Herstructurering Bantegaplein

- effecten realisatie supermarkt en
appartementen -

Gemeente Lemsterland

Figuur 2: Externe ontsluitingsstructuur plangebied

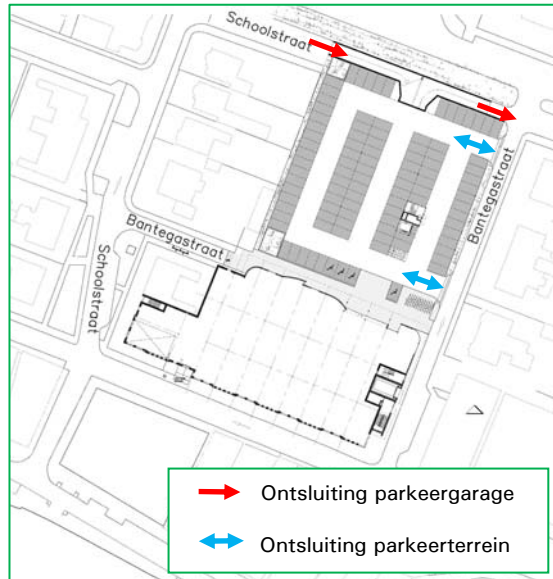
Het parkeerterrein heeft twee in-/uitritten die beide op de Bantegastraat uitkomen. In de vorige paragraaf is al aangegeven dat een intensiteitstoename op deze straat bij voorkeur beperkt moet worden. Hoewel de intensiteiten niet van dien aard zijn dat het in- en uitrijden van de parkeerplaats tot onveiligheid leidt, is de profielbreedte van de weg, zeker voor verkeer in twee richtingen, (te) beperkt. Het verdient aanbeveling, indien het parkeerterrein op de Bantegastraat wordt ontsloten, het aantal aansluitingen te beperken en deze zo noordelijk mogelijk te realiseren. Bovendien dient de profielbreedte van de Bantegastraat op het deel dat wordt gebruikt om de parkeervoorziening te ontsluiten breder te worden gemaakt.

Voor de parkeerkelder geldt dat de toegang niet direct leidt tot problemen op het bestaande wegennet. Hiervoor wordt het westelijke deel van de parallelweg gebruikt. Aan dit gedeelte liggen (afgezien van een aantal parkeerplaatsen) geen bestemmingen en ook de aansluiting Schoolstraat - parallelweg leidt niet direct tot problemen. Wel kan het feit dat de aansluiting Schoolstraat - parallelweg vrij dicht bij de Parkstraat ligt, leiden tot onduidelijkheid. Vooral wanneer de intensiteiten gaan toenemen kan dit leiden tot onveiligheid. Dit aspect doet zich nog in sterkere mate voor bij de uitgang van de garage. Dit omdat het einde van de hellingbaan veel dicht bij het kruispunt parallelweg - Bantegastraat ligt en het een volledig kruispunt betreft. Daarnaast ligt ook deze aansluiting dicht bij de Parkstraat wat het geheel niet overzichtelijker maakt. Kortom het toenemende gebruik van de parallelweg is in combinatie met de afstand tot de Parkstraat niet de meest optimale optie.

Ten slotte merken wij op dat de gekozen locaties van de aansluitingen van het parkeerterrein en de kelder ten opzichte van elkaar een nadeel hebben. Dit geldt vooral als het verkeer het parkeerterrein oprijdt en hier geen parkeerplaats kan vinden. Om dan in de kelder te kunnen komen moet het parkeerterrein worden verlaten, via de Bantegastraat en Parkstraat naar de parallelweg worden gereden om vervolgens in de kelder te kunnen komen. Hierbij dienen drie kruispunten te worden gepasseerd. Vanuit comfortoogpunt voor de gebruiker is dit niet wenselijk. Bovendien leidt dit tot meer conflictbewegingen op de kruispunten wat uit veiligheidsoptiek ook niet gewenst is en neemt hierdoor de overlast voor de omgeving toe.

Een ander aspect dat reden tot zorg is betreft de toegang van de parkeerkelder. Het navolgende geldt zowel voor de ingang als de uitgang. Voor de leesbaarheid wordt alleen de situatie bij de ingang beschreven. Als de parkeergarage wordt ingereeden dan dient onder aan de hellingbaan een haakse bocht (naar rechts) te worden gemaakt. Op zichzelf is dit al geen gewenste manoeuvre, vanwege het ontbreken van zicht. De gehanteerde maatvoering is daarnaast echter te krap om deze manoeuvre mogelijk te maken. De NEN2443 geeft aan dat de minimale binnenstraal van een bocht van 90 graden 4,5 meter moet zijn en de buitenmaat minimaal 9,0 meter. Bij deze bochtstralen zit vrije ruimte inbegrepen (in verband met obstakelvrees). Hier komt nog bij dat de rijbaan met 3,3 meter net iets te smal is. Voor rijbanen is de minimale breedte 3,5 meter.

Ten aanzien van de opzet van het plangebied zijn er een paar opmerkingen te maken over de ontsluiting. Het parkeerterrein is voorzien van twee aansluitingen. Dit is gezien de omvang van het terrein niet nodig en komt de overzichtelijkheid op het terrein niet ten goede. Daarnaast leidt dit tot een hogere belasting op delen van Bantegastraat. De ligging van de in- en uitgang van de parkeerkelder op de parallelweg leidt ertoe dat de verkeersdruk op de kruispunten van de parallelweg met de Schoolstraat en de Bantegastraat gaat toenemen. Dit is in verband met de ligging van de genoemde kruispunten dicht bij de Parkstraat ongewenst. Daarnaast leidt de ligging van de toegangen van het parkeerterrein en de parkeerkelder ertoe dat een uitwisseling tussen beide voorzieningen (die bij hoge bezettingsgraden

In het plan is de ontsluiting tussen het parkeerterrein en de kelder gesplitst. Dit leidt tot een onpraktische situatie, vooral als er uitwisseling tussen beide parkeerlocaties gewenst is. Het concentreren van beide toegangen is dan ook gewenst. Bovendien leidt dit tot minder aansluitingen op het bestaande wegennet, wat ook hier de duidelijkheid en veiligheid ten goede komt.

Uitgangspunt voor het alternatieve ontwerp is daarmee één gecombineerde toegang voor het terrein en de kelder op de Parkstraat. De meest gewenste ligging van deze toegang wordt bepaald aan de hand van de indeling van terrein en kelder. Hierop komen wij in het vervolg van dit hoofdstuk nog terug.

Figuur 5: Mogelijke locatie hellingbaan(schematisch)

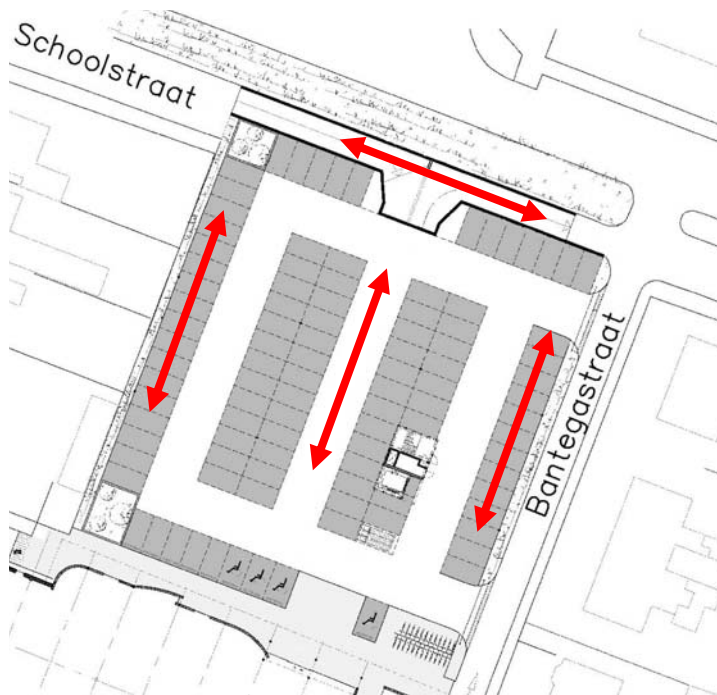
Deze mogelijkheden zijn globaal uitgewerkt om de consequenties voor de indeling van het parkeerterrein en de kelder inzichtelijk te krijgen. Hoewel de indeling van de kelder wat minder gebonden is aan een bepaalde oriëntatie van parkeerwegen blijkt dat de centraal gelegen hellingbaan zeer ongunstig is voor een efficiënte indeling van de parkeerkelder. Dit geldt ook voor het parkeerterrein waardoor in deze variant een optimale inrichting van beide parkeervoorzieningen niet mogelijk is. Om deze reden is deze variant geen gewenste oplossing. Een hellingbaan aan de noordzijde van de voorziening is qua indeling van de parkeervoorzieningen wel mogelijk. De beschikbare ruimte en de ligging van een toegang op de Parkstraat zijn echter net te klein om op een acceptabele wijze de kelder in- en uit te kunnen rijden. Op basis van deze bevindingen is geconcludeerd dat de meest optimale situatie wordt bereikt als de hellingbaan aan de west- of oostzijde van het terrein wordt gerealiseerd. Omdat de beide varianten zich alleen van elkaar onderscheiden doordat ze gespiegeld zijn is alleen de variant met de hellingbaan aan de westzijde verder uitgewerkt.

Een hellingbaan aan de noordzijde van de voorziening is qua indeling van de parkeervoorzieningen wel mogelijk. De beschikbare ruimte en de ligging van een toegang op de Parkstraat zijn echter net te klein om op een acceptabele wijze de kelder in- en uit te kunnen rijden. Op basis van deze bevindingen is geconcludeerd dat de meest optimale situatie wordt bereikt als de hellingbaan aan de west- of oostzijde van het terrein wordt gerealiseerd. Omdat de beide varianten zich alleen van elkaar onderscheiden doordat ze gespiegeld zijn is alleen de variant met de hellingbaan aan de westzijde verder uitgewerkt.

Figuur 1: Alternatief ontwerp parkeerterrein

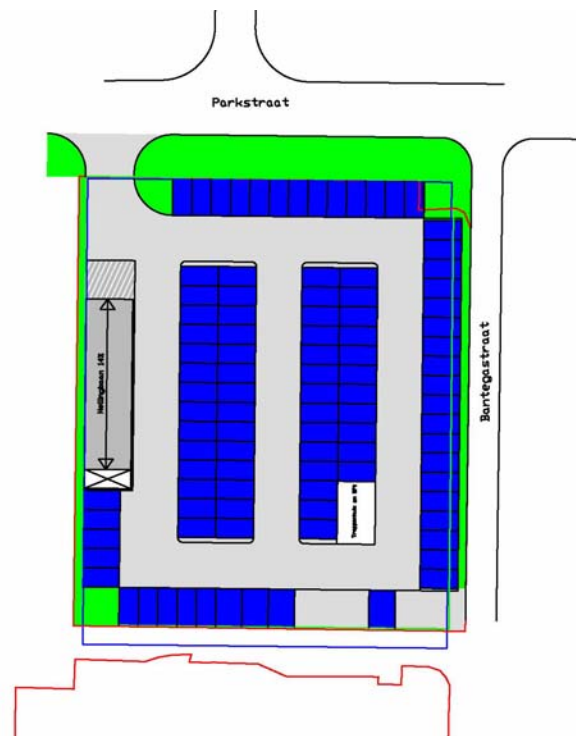
In figuur 6 is een schetsontwerp opgenomen met daarop de vormgeving van het terrein. De buitenste lijnen in het rood, groen en blauw corresponderen met respectievelijk de omtrek van de parkeergelegenheid (inclusief groenstroken aan de zijkant) en de supermarkt (rood), de omtrek van het parkeerterrein inclusief de gebruikte ruimte voor de hellingbaan (groen) en de binnenmaat van de betonwanden voor de parkeerkelder inclusief de gebruikte ruimte voor de hellingbaan (blauw) in het oorspronkelijke ontwerp.

In het ontwerp is ervoor gekozen de aansluiting van het terrein op de Parkstraat ook aan de westzijde te situeren. De exacte locatie kan in principe echter worden verschoven. Voor deze locatie is gekozen omdat het verkeer van en naar de kelder dan zo min mogelijk gebruik maakt van het terrein. De indeling van het terrein is in grote lijnen ongewijzigd gebleven. Er is sprake van haaks parkeren langs noord-zuid georiënteerde parkeerwegen.

Op het parkeerterrein zijn 99 parkeerplaatsen aanwezig inclusief 4 gehandicaptenparkeerplaatsen. Hiermee is de parkeercapaciteit op maaiveldniveau vergelijkbaar met het oorspronkelijke ontwerp. Wel schuift de oostgrens van het terrein iets op in de richting van de Bantegastraat. Wij merken op dat de meest zuidelijke parkeerplaatsen (dicht bij de supermarkt) in het alternatieve ontwerp overeenkomen met het oorspronkelijke ontwerp.

Figuur 2: Alternatief ontwerp parkeerkelder

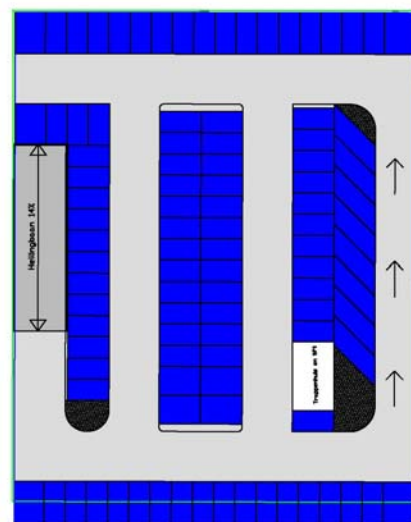
De parkeerkelder heeft een wat andere inrichting dan het oorspronkelijke ontwerp. Ook hier is nog steeds sprake van noord-zuid georiënteerde parkeerwegen en hoofdzakelijk haaks parkeren. Alleen de meest oostelijk gelegen parkeervoorzieningen zijn onder een hoek van 45 graden aangelegd. Dit is noodzakelijk omdat de ruimte in de breedte van de kelder beperkt is door de toevoeging van de hellingbaan. De maatvoering van de parkeervakken past nu wel binnen de normen van de NEN. Dat wil zeggen dat de parkeervakken 5,0 meter diep zijn en de parkeerwegen 6,0 meter breed. Uiteraard uitgezonderd de eenrichtingsweg die een breedte heeft van 4,0 meter. Het gevolg hiervan is wel dat de parkeercapaciteit enigszins terugloopt. Deze bedraagt in de alternatieve variant 100 parkeerplaatsen inclusief 4 invalidenparkeerplaatsen, hetgeen 12 parkeerplaatsen

inclusief 4 invalidenparkeerplaatsen, hetgeen 12 parkeerplaatsen

minder is dan in de oorspronkelijke variant. De locatie van het trappenhuis en de lift is (nagenoeg) ongewijzigd.
